**AVIS RELATIF À LA PROTECTION
CONTRE LES EVENTUELS EFFETS NOCIFS ET NUISANCES
PROVOQUÉS PAR LES RAYONNEMENTS NON IONISANTS
GÉNÉRÉS PAR DES ANTENNES ÉMETTRICES STATIONNAIRES**

Commune : JURBISE - Exploitant : TELENET GROUP

Référence exploitant : HT1881A

Rapport n° 1050 / 2024

Figure 1 : Vue en plan des lieux de séjour et des points de contrôle

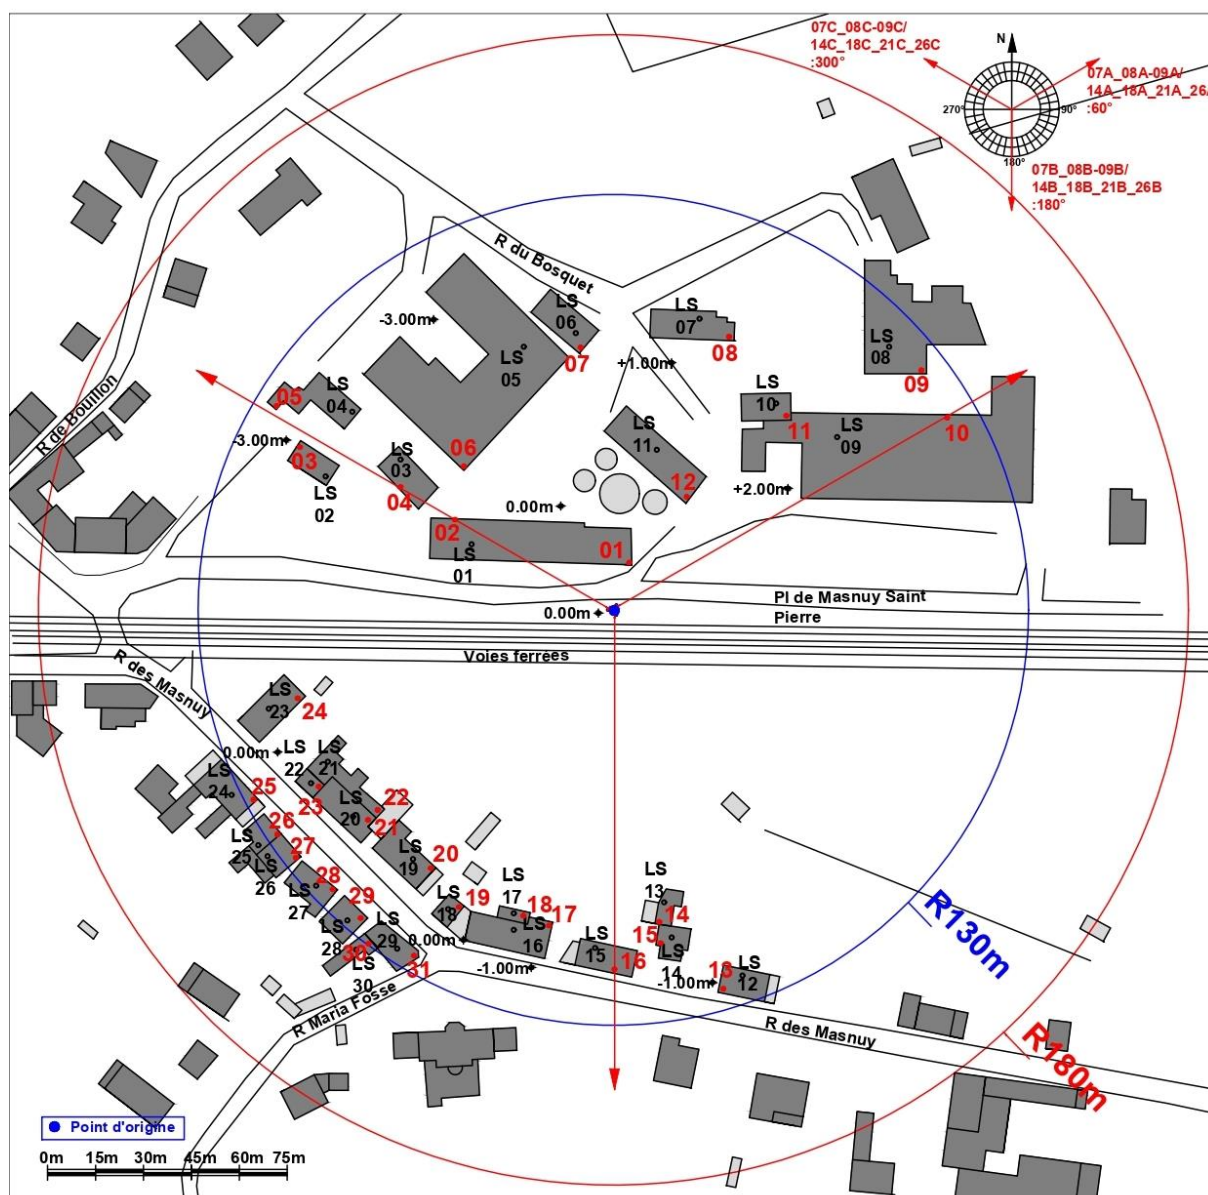
- le numéro du point de contrôle repris sur un des plans de la figure 1;
- le numéro du LS dans lequel se trouve le point de contrôle de la 1^{ère} colonne ;
- l'atténuation d'obstacle prise en compte pour le calcul de l'indice d'exposition dans le LS ;
- le résultat du calcul de l'indice d'exposition.

En ce qui concerne les antennes de l'installation mentionnées dans le tableau 1, la distance maximale à laquelle la limite pourrait être atteinte, à l'extérieur, est égale à 125,6 m. S'il n'y a pas de LS à une distance inférieure, les antennes respectent forcément la limite d'immission.

Dans le cas des LS situés à l'intérieur des bâtiments, une atténuation d'obstacle est prise en compte et il en résulte que la distance maximale à laquelle la limite pourrait être atteinte se réduit à 88,9 m.

Figure 2 : Vue en plan des installations d'antennes dans un rayon de 300 mètres autour de l'installation faisant l'objet de la demande d'avis

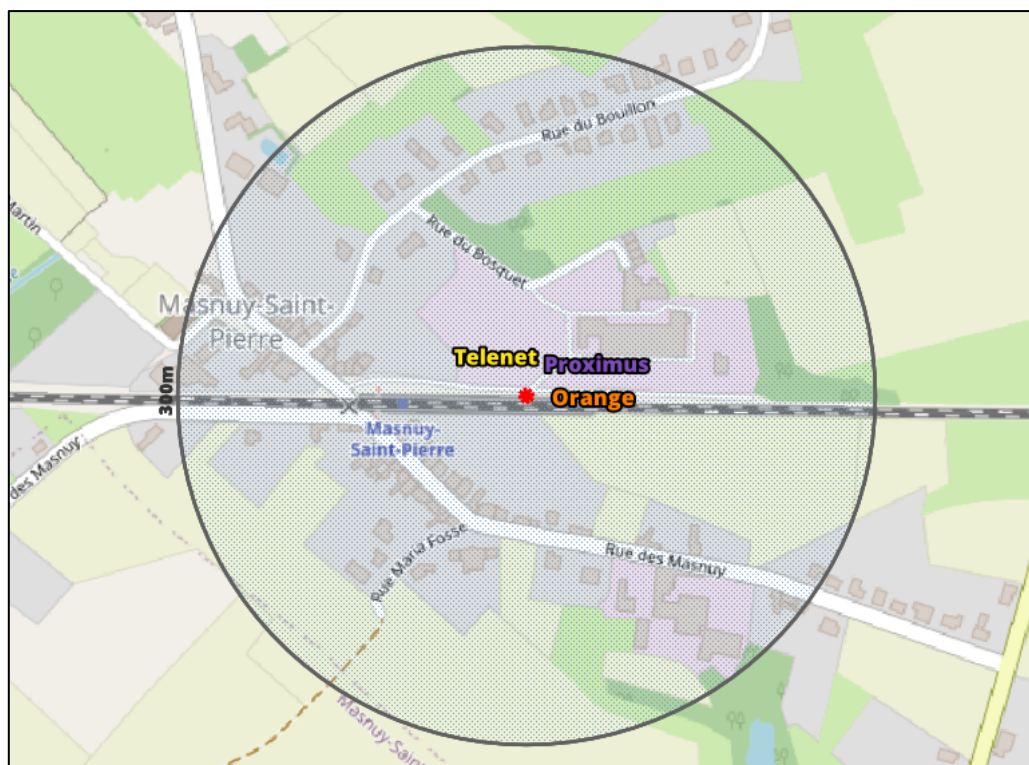
Le plan en projection verticale de la figure 2 indique la localisation des installations d'antennes émettrices stationnaires visées par le décret et situées dans un rayon de 300 mètres autour de l'installation référencée dans le paragraphe 2 et localisée au centre du cercle. Les données de localisation de ces antennes et les avis correspondant sont accessibles via le cadastre en ligne des antennes émettrices stationnaires⁶. Les installations prises en compte dans l'évaluation du respect de la limite cumulative sont les installations d'antennes émettrices déclarées en service par l'exploitant à la date du présent avis, à l'exception de l'installation référencée dans le paragraphe 2 et éventuellement d'autres installations ayant fait l'objet d'une demande d'avis à la même date et qui sont situées à l'intérieur de la zone de 300 mètres de rayon.

Compte tenu des considérations ci-dessus, il apparaît que l'intensité du rayonnement électromagnétique généré, dans les lieux de séjour situés dans un rayon de 300 mètres autour de l'installation référencée dans le paragraphe 2, par l'ensemble des antennes émettrices stationnaires de l'ensemble des exploitants du même site d'antennes émettrices stationnaires respecte la limite fixée à l'article 4, § 2 du décret.
